**Avis de la Mission Régionale d'Autorité environnementale
Nouvelle-Aquitaine relatif à un projet de parc photovoltaïque au sol
au lieu-dit « Le parc de la Lande » dans la commune de Cazalis (33)**

n°MRAe 2024APNA154

dossier P-2024-16027

Localisation du projet : Commune de Cazalis (33)
Maître d'ouvrage : TERRE ET WATTS DEVELOPPEMENT
Avis émis à la demande de l'Autorité décisionnaire : Préfet de la Gironde
En date du : 4 juin 2024
Dans le cadre de la procédure d'autorisation : Permis de construire
L'Agence régionale de santé et la préfète de département au titre de ses attributions dans le domaine de l'environnement ayant été consultés.

Plan masse du projet - extrait de la notice de permis de construire accompagnant l'étude d'impact, page 20.

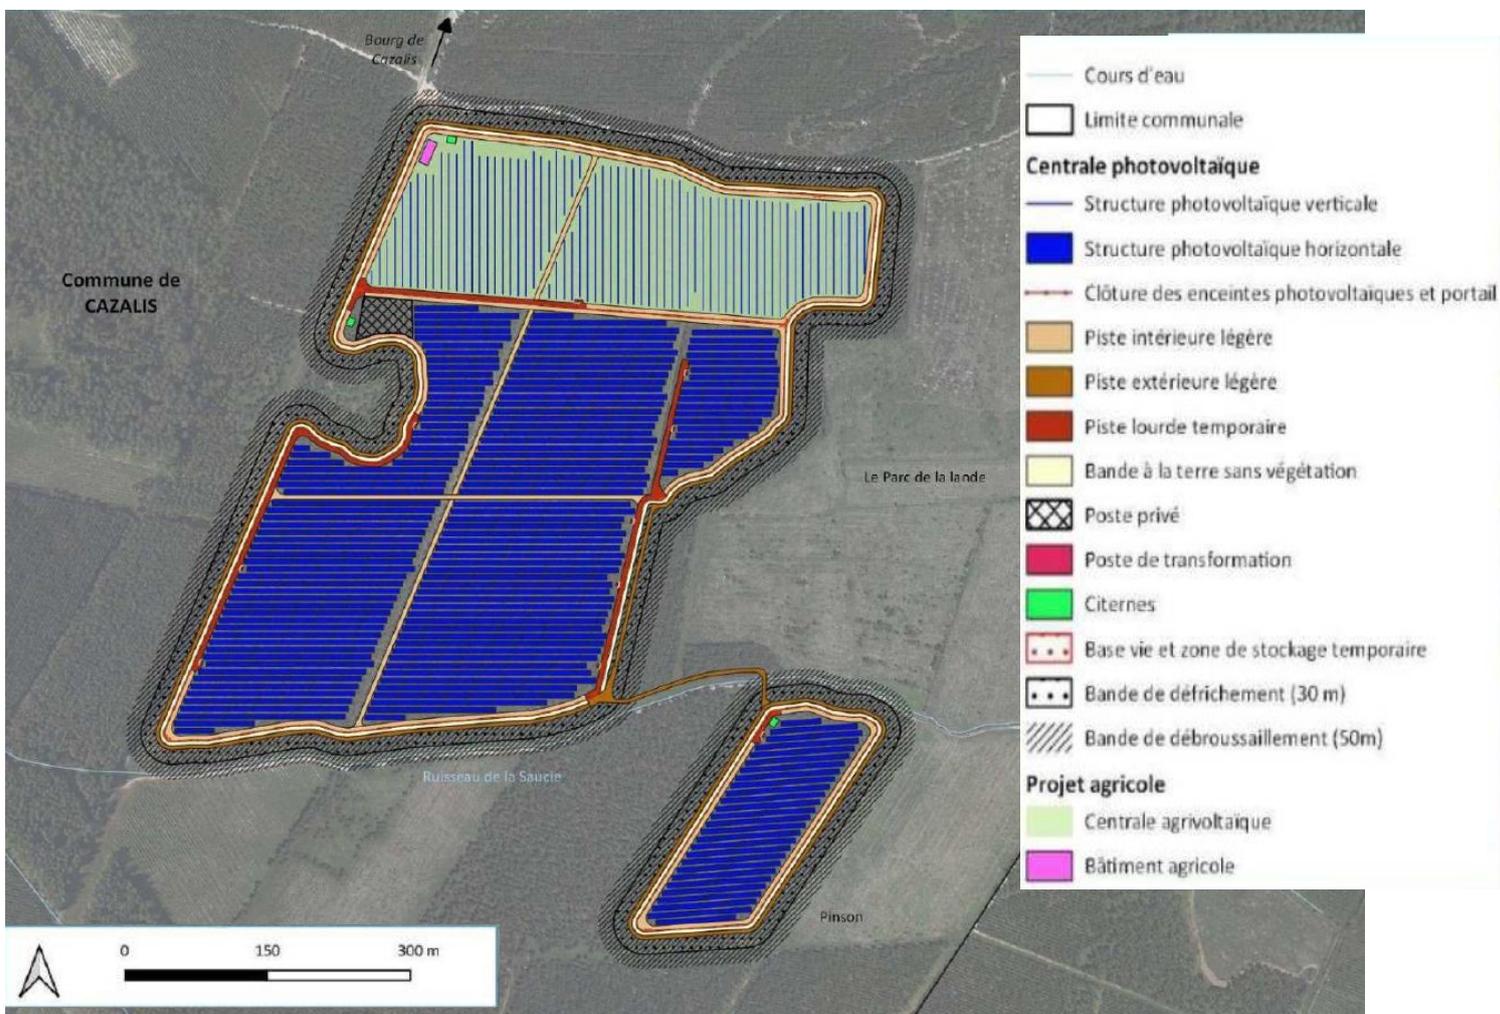
La MRAe rappelle que le raccordement du parc photovoltaïque au réseau public d'électricité est un élément fonctionnel du projet, bien qu'étant l'objet d'une autorisation distincte, portée par un autre opérateur. **Elle recommande que les enjeux environnementaux liés aux opérations de raccordement soient a minima précisés, compte tenu du scénario préférentiel retenu afin notamment de contribuer à démontrer la maîtrise des impacts environnementaux comme la pertinence du site d'implantation. En outre, une matérialisation du tracé prévisible via une cartographie plus détaillée et lisible permettrait de mieux appréhender les enjeux.**

Carte des habitats naturels et anthropique – extrait de l'étude d'impact page 46.

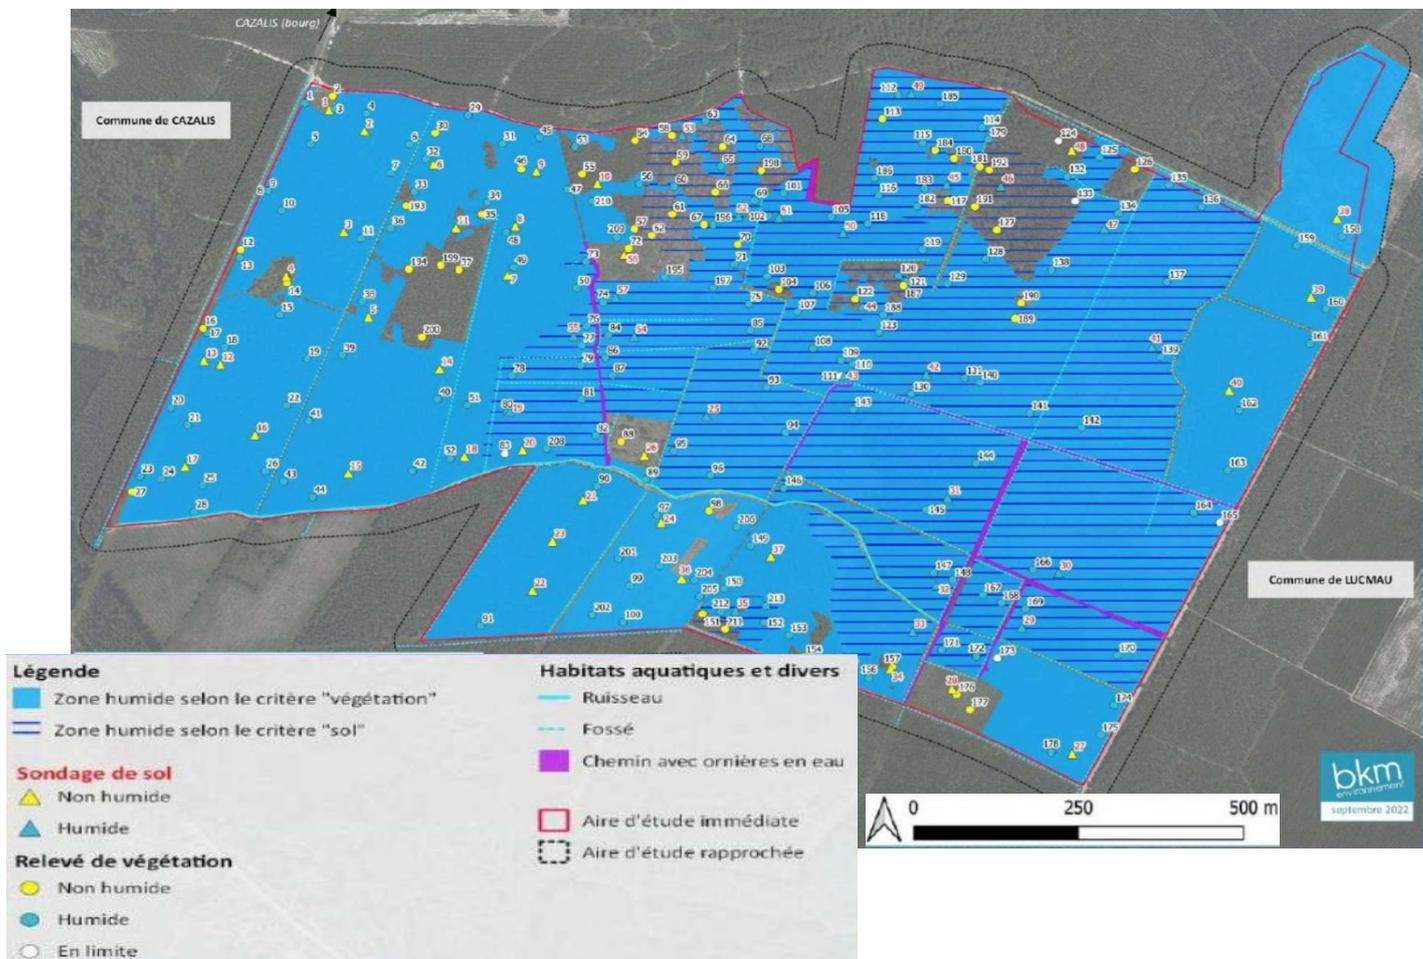
La MRAe recommande de reconsidérer à la hausse le niveau d'enjeu attribué aux zones humides au vu de l'importance de la superficie que ces dernières occupent vis-à-vis de l'emprise clôturée du projet, et des incidences prévisibles que le projet est susceptible de produire au regard des fonctionnalités qu'offrent de telles zones.
